## 「移動式ロボット」職種 Q&A No1 (9月7日質問)

## 「移動式ロボット」職種 Q&A No2 (9月14日、16日、17日質問)

「移動式ロボット」職種 Q&A No3 (9月30日質問)

## 「移動式ロボット」職種 Q&A No4 (10月14日質問)

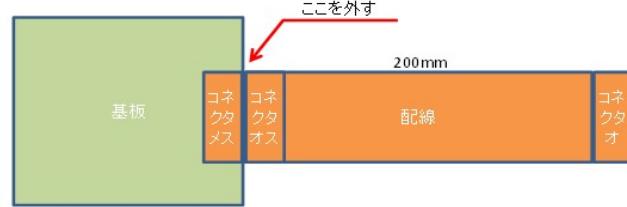
Q26	バッテリにヒューズが付属している場合、単体とはヒューズがない状態ですか。	バッテリとヒューズが一体型の場合、チェックを受けるときはヒューズを取り外してください。
Q27	<p>(参考) 各機器に直接接続できる配線は200mm以内とし、それ以上の長さの場合は分割できるようにすること。とありますが、具体的にどのような状態ですか。直接接続とは、はんだ付け等で直接接続された配線のことなのか、コネクタ経由でも本体と接続される配線は直接接続する配線に該当するのか。</p> <p>200mmの分割については以下のような解釈で良いか。</p> 	図の理解で正しいです。直接接続とははんだ付け等で直接接続されていることを示しています。
Q28	<p>配線の分解は具体的にどのような指示で行われるのか。</p> <p>考えられた例：</p> <ol style="list-style-type: none"> <li>サンプル課題のように配線とだけ言われ、すべての配線を取り外す。（はんだ付けされた配線も含む）</li> <li>サンプル課題のように配線とだけ言われ、すべての配線を取り外す。（はんだ付けされた配線は含まない）</li> <li>基板、モータ間の配線のように指示され、部分的にそのルート全てを取り外す。</li> <li>モータの配線のように指示され、モータに直接接続されている200mm以内の配線を取り外す。 ⇒ケーブルベアやロボットの中核深くを通っている中間配線は取り外さないという解釈です。</li> </ol>	考えられる例では、2と3のいずれかになります。はんだ付けされた配線の取り外しは含みません。
Q29	ロックタイトなど、緩み止め用接着剤で外せないボルト等がある場合、分解対象外となるのか。	指定部品は基本的に取り外せる構造としてください。購入時に接着剤等で取り付けられているものがある場合は事前に競技委員に申告してください。
Q30	【(補足資料)メンテナンス対象機器の分解について】各機器に直接接続できる配線は200mm以内"の直接接続の定義は何でしょうか？はんだ付けなどの接続の仕方？中継しないで接続するという意味？	見本写真の配線長さの上限です（機器に配線がはんだ付け等で接続されている場合の長さ上限）。
